**Avis de la Mission Régionale
d'Autorité environnementale des Pays de la Loire
sur le projet d'exploitation d'un parc de 4 éoliennes
par la société Éoliennes du Grand-Auverné
sur la commune de Grand-Auverné (44)**

n° : PDL-2019-3678

Avis

Figure 3: potentialités de perceptions dans l'aire d'étude éloignée (source : étude d'impact page 226)

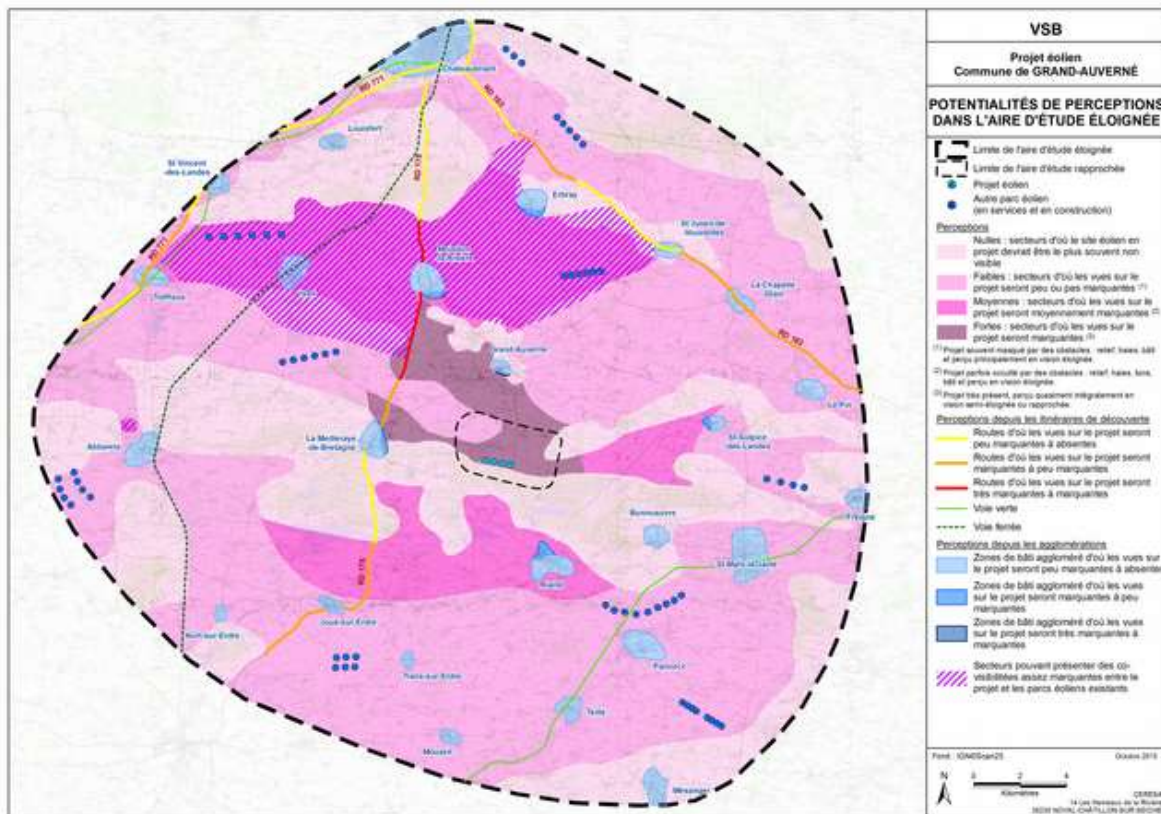
À l'échelle de l'aire d'étude éloignée, une carte présente, page 226, les potentialités de perceptions du parc éolien en projet ainsi que les secteurs pouvant présenter des co-visibilités avec les parcs éoliens existants (en fonctionnement ou autorisés).

Les vues sur le parc éolien seront ainsi très marquantes depuis toute la ligne de crête d'implantation du parc jusqu'aux abords nord-est du bourg de La Meilleraye-de-Bretagne et sur un secteur se déployant vers le nord puis vers l'ouest, passant au sud du bourg de Grand-Auverné jusqu'à la route départementale 178 et le sud du bourg de Moisdon-la-Rivière. Aucun secteur au sud du parc n'est ici identifié, la forêt d'Ancenis bloquant au moins partiellement les vues, notamment sur la partie basse des éoliennes.

Les vues peuvent être marquantes dans le prolongement de la ligne de crête d'implantation du parc jusqu'à l'ouest du bourg de Saint-Sulpice-des-Landes, sur un grand secteur situé à l'ouest du bourg de Saint-Julien-de-Vouvantes, au sud d'Erbray, autour de Moisdon-la-Rivière et d'Issé jusqu'à l'est du bourg de Treffieux et, au sud, sur un secteur autour du bourg de Riaillé, de l'étang de la Provostière et du grand réservoir de Vioreau. Est aussi concerné le sommet du terroir d'Abbaretz, qui offre une vue à 360° sur le grand paysage.

Le reste de la zone d'étude éloignée offrira des vues peu marquantes sur le projet, lorsqu'il n'est pas caché du fait du relief (fonds de vallons), de la végétation (forêts, haies, etc.) ou des espaces bâtis.
